# 改善箇所説明図

対象車両外観

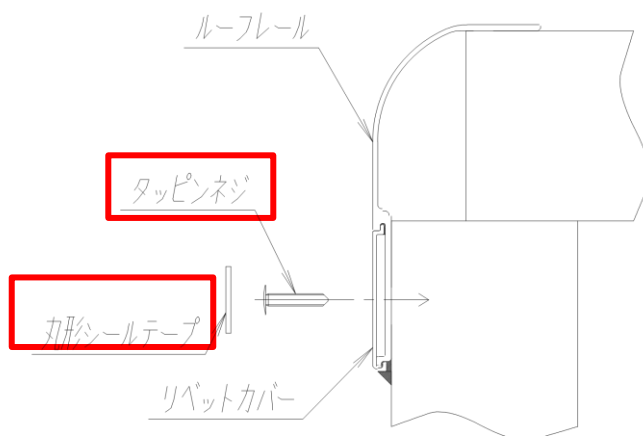
冷蔵冷凍車および冷蔵冷凍セミトレーラにおいて、架装車体のルーフレール部リベットカバー接合部の強度設計が不適切なため、当該接合部の強度が不十分なものがある。そのため走行時の負荷により、リベットカバーの長手方向端部がルーフレールより浮き上がり、最悪の場合、脱落して他の交通の妨げになるおそれがある。

全車両、リベットカバーを点検し、浮き上がりがない場合は、既存のリベットカバーの長手方向両端と中央をタップインネジで固定する。浮き上がりがある場合はリベットカバーを交換して長手方向両端と中央をタップインネジで固定する。
